Controlebezoek - Periodiek [Hfst 6.5]

Niet conform

Verslagnummer:
40/27082026/62534/74089/2

Inspectie adres: Sint Anna Laan 137, 1853
Grimbergen (België)

Elektrisch bord

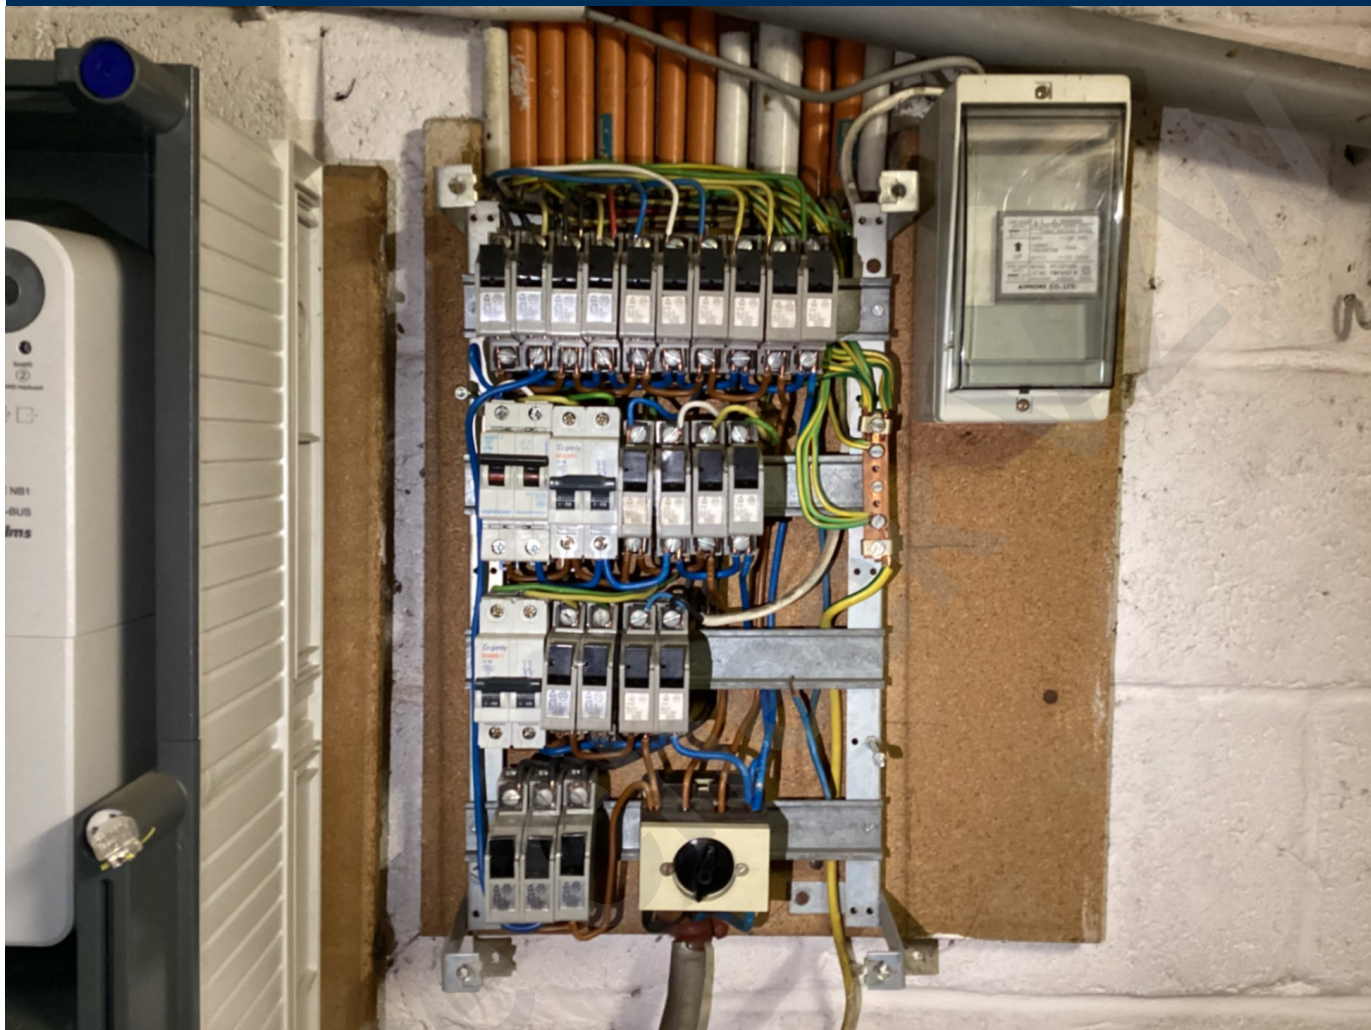
- De wartelinvoeren van een bord van klasse II zijn niet uit isolerend materiaal vervaardigd - Afd. 5.2.6.1
- De elektrische installatie is niet verwezenlijkt met elektrisch materiaal volgens en naar de regels van goed vakmanschap. - Afd 1.4.1; Afd 1.4.2; Afd 5.2.6

- De installatie is niet aangevuld met een differentieelstroombeschermingsinrichting met hoge of zeer hoge gevoeligheid. - oAfd 4.2.4.3
- Het verdeelbord is onvoldoende gemarkeerd. Individuele markering, voedingsspanning en/of gevarendriehoek ontbreken. - oAfd 3.1.3.3; Afd 9.4.1

- Metalen bord en/of deur is niet geaard. - oAfd. 4.2.3.4; oAfd. 5.4.3.6
- De beschermingsgraad van de ruimte moet ten minste IPXX-D zijn voor ruimtes publiek toegankelijk en IPXX-B voor gewone ruimtes. - oAfd 4.2.2.3
